From: " " < >
Sent: Tue, 24 Oct 2023 16:50:38 +0200
To: " "; " "
< >; " "; " "
< >
Cc: " < >; " @ >
Subject: RE: Adviesverzoek Grondwater: Zaak: Z2022-Z001841 # Van Eeghenlaan 94-98
Attachments: controle opbarstberekening van eeghenstraat 94-98 amsterdam.docx, Beoordeling Van Eeghenstraat 94-98 toetsing barrièrewerking.docx

Hierbij de voorlopige beoordeling voor de aanleg van een grote kelder op de Van Eeghenstraat 94-98.

Op 17 oktober 2023 heeft u Waternet om advies gevraagd voor de aanleg van een grote kelder voor bovengenoemd adres te Amsterdam Zuid. Waternet heeft het geohydrologisch rapport van Tauw d.d. 28 juli 2022, met kenmerk N001-1284436SPJ-V02-hme-NL beoordeeld op basis van het *Afwegingskader Grondwaterneutrale kelders*. Daarbij is ook de onderbouwende notitie van Tauw van 18 mei 2022 met kenmerk N001-1284436SPJ-V02-hme-NL beschouwd. Om te toetsen of er sprake is van grondwaterneutrale aanleg wordt dit verzoek getoetst op zowel de barrière werking alsook op het uitsluiten van mogelijk opbarstrisico. Indien beide positief worden beoordeeld is er sprake van een grondwaterneutrale kelder.

OJUISTE WEERGAVE KELDEROPPERVLAK IN INGEDIENDE RAPPORTAGE

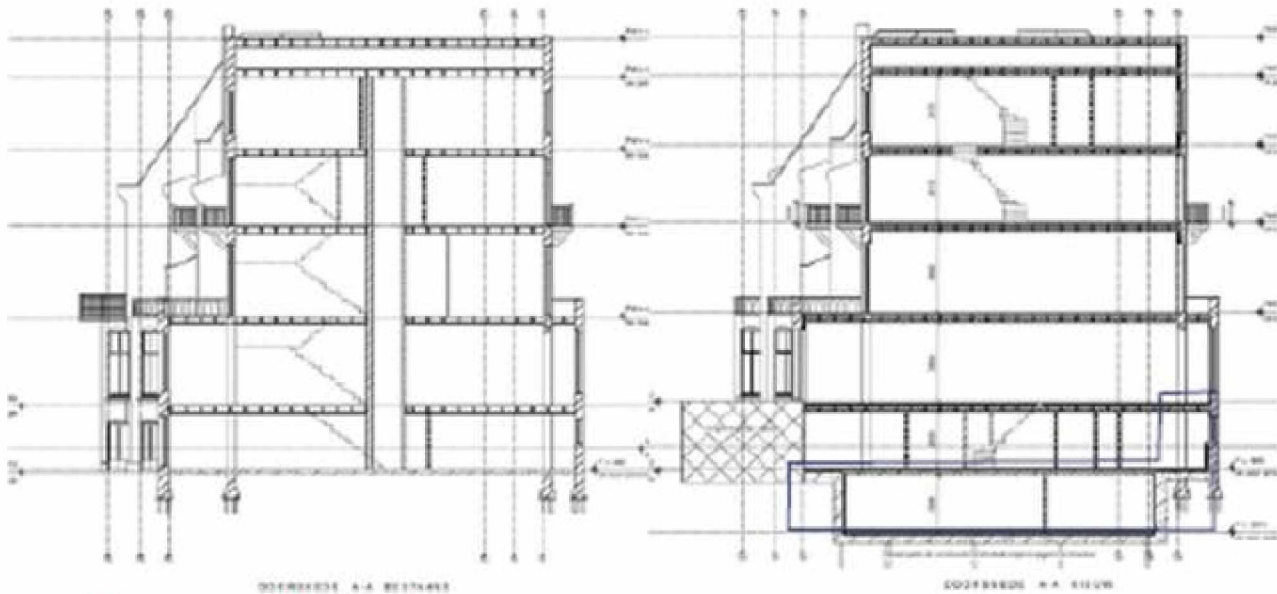
Alleen rapportage is beoordeeld als er over een kelder kleiner dan 300 m2 gaat.

Met behulp van applicatie 'Brava' blijkt dat het bruto kelderoppervlak ca 427 m2 is, tevens vermelden in de omgevingsvergunning.

Op de bouwtekening vermelden kelderoppervlakte opsomming betreft enkelen netovloeroppervlakte en is (naar mijn mening) niet volledig

- Rode oppervlak is buiten bouwvlak (67 m²) waarvoor A@ afwijkingsbesluit is verleent
- Het blauwe lijn is omtrek van maximaal toegestane bouwvlak, maar helder is kleiner dan deze
